関原発第597号

2019年9月26日付け関原発第237号をもちまして申請（2021年1月26日付け関原発第554号で一部補正）いたしました美浜発電所の発電用原子炉設置変更許可申請書（3号発電用原子炉施設の変更）を下記のとおり一部補正いたします。

美浜発電所の発電用原子炉設置変更許可申請書（3号発電用原子炉施設の変更）を別添のとおり一部補正する。

水理、地震、社会環境等の状況に関する説明書

第 7.5.3 図 大山の噴火履歴※1

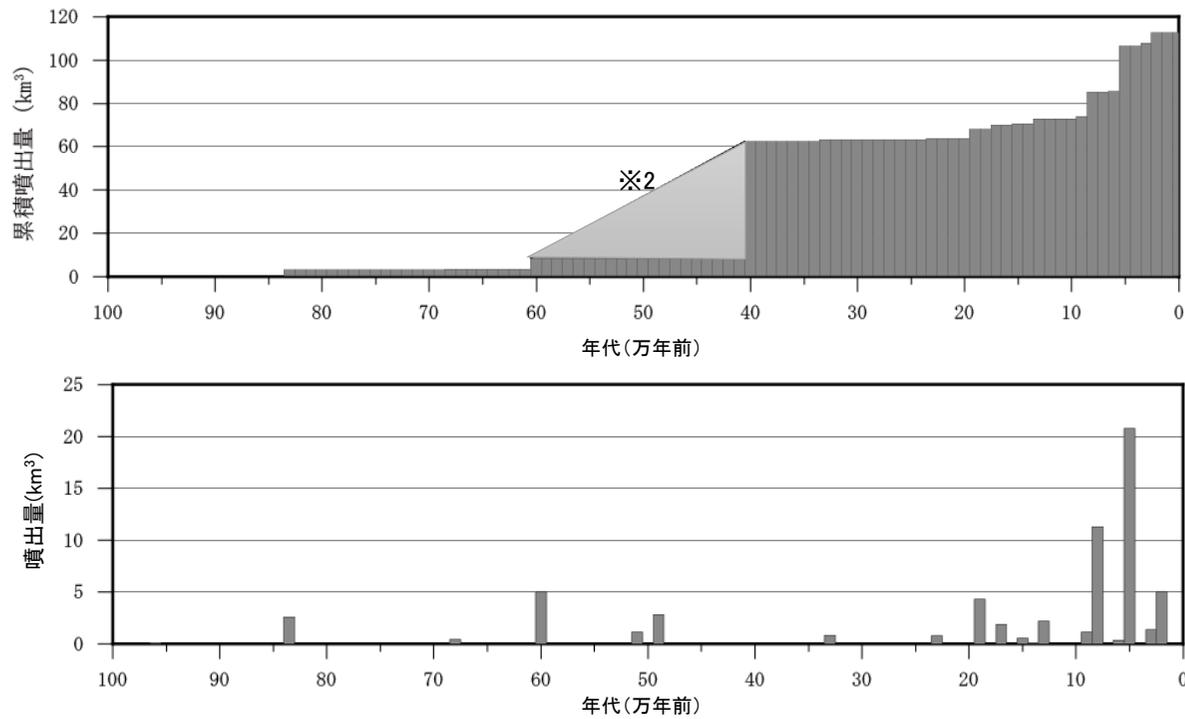
大山の噴火履歴より、40 万年前以降、大山の最も規模の大きな噴火は、大山倉吉軽石であったが、大山倉吉軽石噴火に至る活動間隔は、大山倉吉軽石噴火以降の経過時間に比べて十分長いことから、次の大山倉吉軽石規模の噴火までには、十分時間的な余裕があると考えられ、発電所運用期間中におけるこの規模（約 20km³ 以上）の噴火の可能性は十分低いと考えられる。一方、大山倉吉軽石以外の噴火については、大山倉吉軽石噴火以前又はそれ以降においても繰り返し生じている。大山の噴火履歴に基づく階段ダイヤグラムを第 7.5.3 図に示す。

第 7.5.4 図 大山生竹軽石の等層厚線図

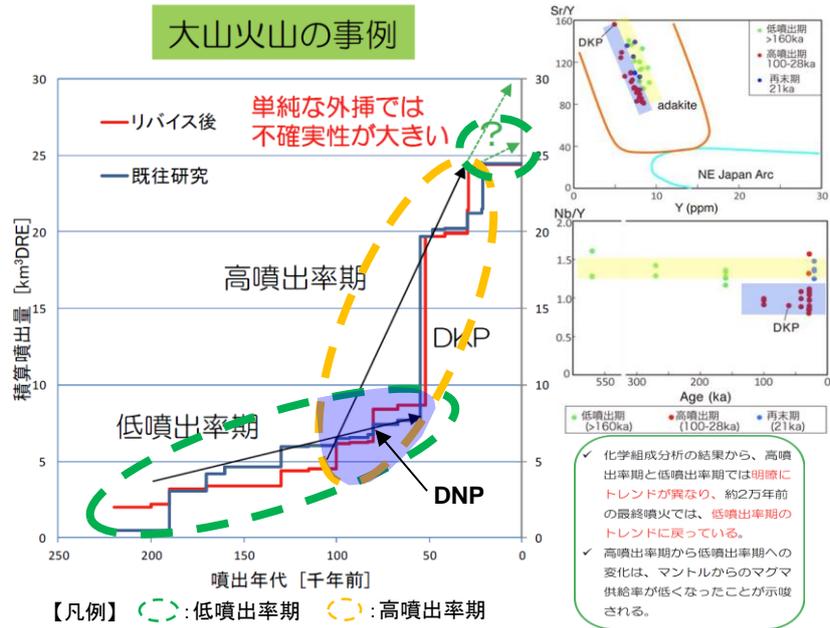
示される降灰層厚の情報をもとに等層厚線図を作成し、噴出量を Legros(2000)⁽⁶²⁾及び Hayakawa(1985)⁽⁶³⁾の手法で算定した結果、1.8～11.0km³となった。原子力規制委員会(2018)⁽⁶¹⁾によれば、大山生竹軽石の噴出規模は既往の研究で考えられてきた規模を上回る 10km³以上と考えられるとしていることを踏まえ、火山影響評価上、大山生竹軽石の噴出量は 11.0km³とする。第 7.5.4 図に大山生竹軽石の等層厚線図を示す。

第 7.5.5 図(1) 原子力規制委員会(2019)⁽⁶⁵⁾による大山の噴出率期の評価

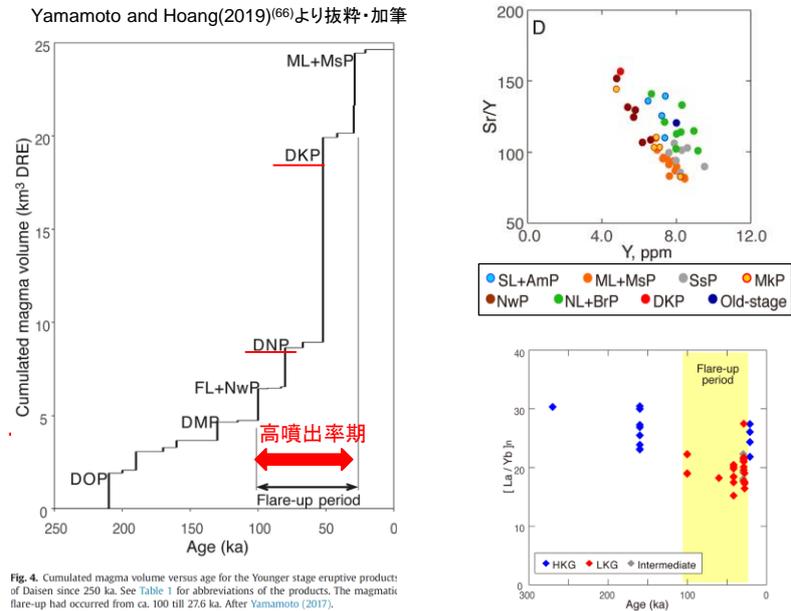
原子力規制庁(2019)⁽⁶⁴⁾によると、大山では、階段ダイヤグラムからマグマ噴出率の変化が認められ、噴出率の高噴出率期と低噴出率期では化学組成のトレンドが明瞭に異なり、大山倉吉軽石は高噴出率期のトレンドと一致し、約 2 万年前の最終噴火では低噴出率期のトレンドに戻っているとされている。また、原子力規制委員会(2019)⁽⁶⁵⁾においては、大山倉吉軽石は高噴出率期に、大山生竹軽石は低噴出率期に発生したとし(第 7.5.5 図(1))、その研究を更に進めた原子力規制庁(2019)⁽⁶⁴⁾においては高噴出率期に発生したとしている。

第 7.5.5 図(2) Yamamoto and Hoang(2019)⁽⁶⁶⁾による大山の噴出率期の評価

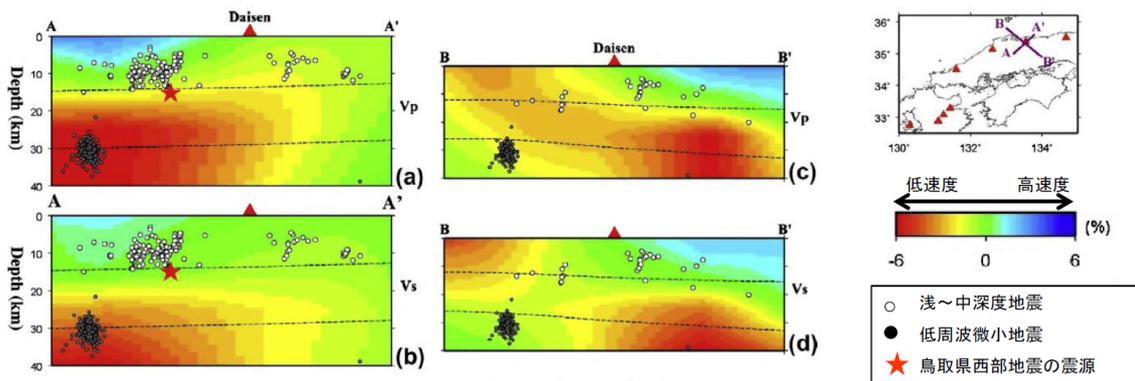
Yamamoto and Hoang(2019)⁽⁶⁶⁾によると、大山のアダカイトは K₂O 量の高いグループと低いグループに分類できるとし、低いグループのアダカイトは約 10 万年前から約 2 万年前の高噴出率期に発生し、高いグループのアダカイトはその高噴出率期の前後に発生したとしている。また、大山倉吉軽石と大山生竹軽石は低いグループに属するとしている(第 7.5.5 図(2))。

第 7.5.6 図(1) 大山の地下構造 (Zhao et al.(2011)⁽⁶⁷⁾に加筆)

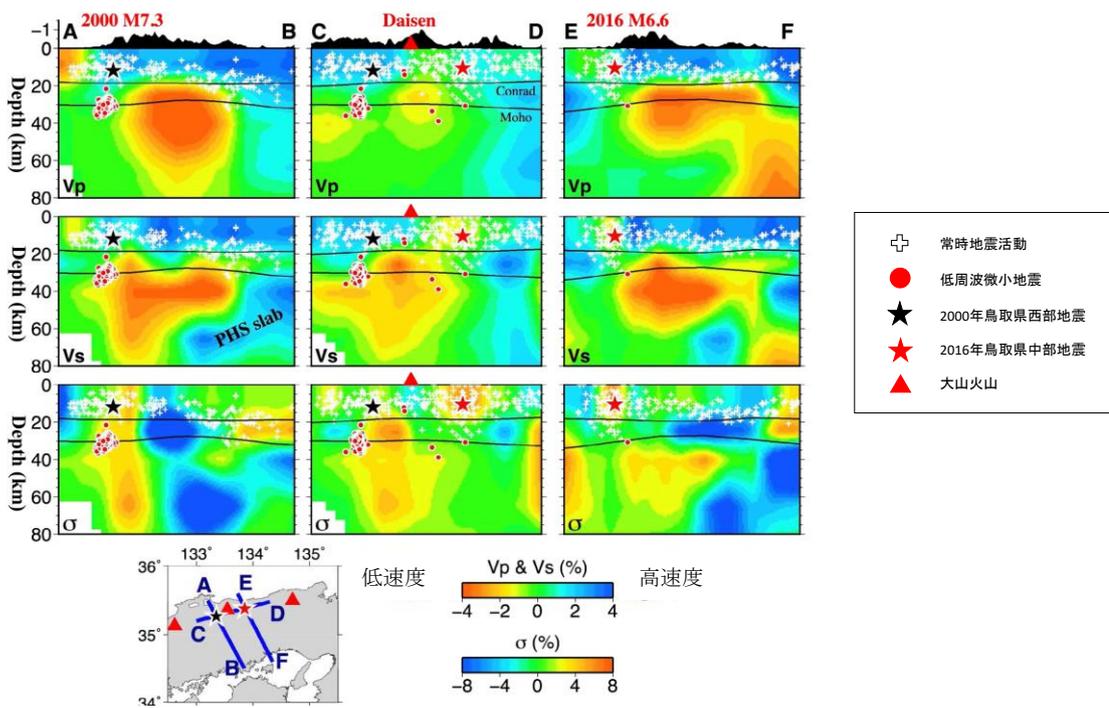
兼岡・井田（1997）⁽⁴⁴⁾および東宮（1997）⁽⁴⁵⁾から、マグマの深さと組成との関係を検討した結果、爆発的噴火を引き起こす珪長質マグマの浮力中立点の深度は、7km 程度に定置すると考えられる。大山の地下構造については、Zhao et al.(2011)⁽⁶⁷⁾および大見(2002)⁽⁶⁸⁾によると、大山の地下深部に広がる低速度層と、大山の西で生じている低周波地震の存在から、地下深部にマグマ溜まりが存在する可能性が示唆されるものの、仮にマグマ溜まりだとしても、これらの低速度層は 20km 以深に位置していることが示される（第 7.5.6 図(1)）。この研究をさらに進めた Zhao et al.(2018)⁽⁶⁹⁾によると、大山の地下深部の低速度層の存在が示されるが、その深度は Zhao et al.(2011)⁽⁶⁷⁾と同程度であり、大山の地下深部に広がる低速度層の深度に変化がないことが示される（第 7.5.6 図(2)）。

第 7.5.7 図(1) 大山の降下火砕物シミュレーション結果（基本ケース）

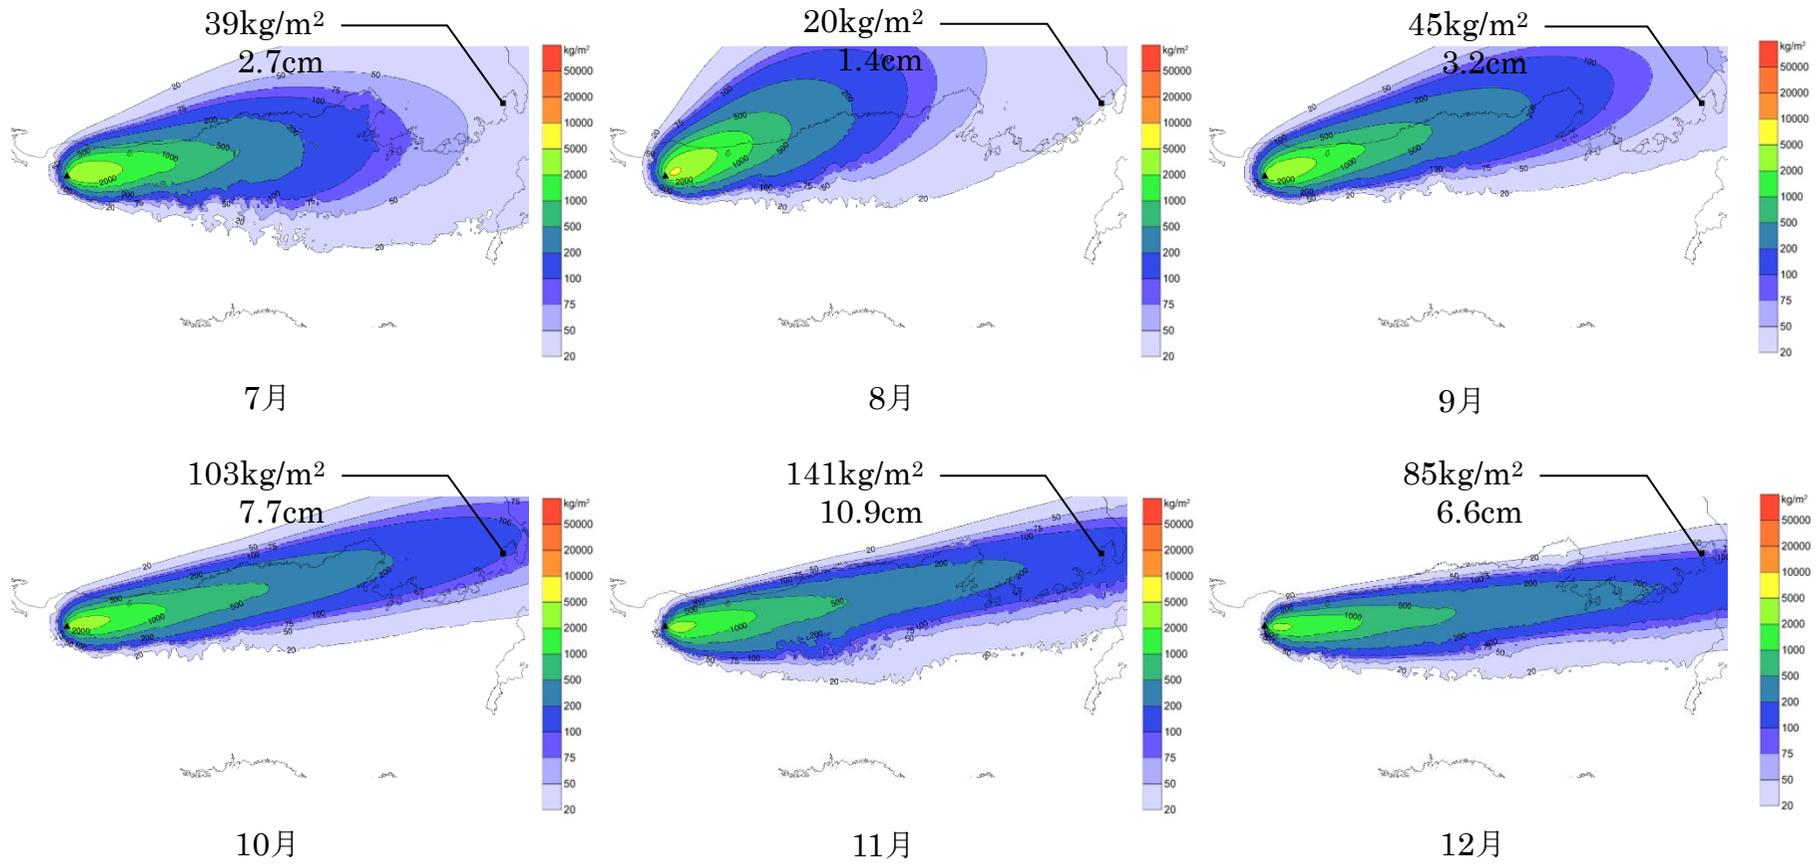
火山影響評価上、発電所運用期間中の考慮すべき噴火規模として、大山倉吉軽石以外の噴火の中で最大規模となる大山生竹軽石の噴火の可能性を考慮し、その噴出規模を 11km³ として、米子の 1981 年～2009 年の風データを用いて、移流拡散モデルを用いた降下火砕物のシミュレーションを実施した結果、風速等のばらつきも含めても最大層厚としては 13.5cm であった。降下火砕物のシミュレーションの結果を第 7.5.7 図(1)、(2)に示す。
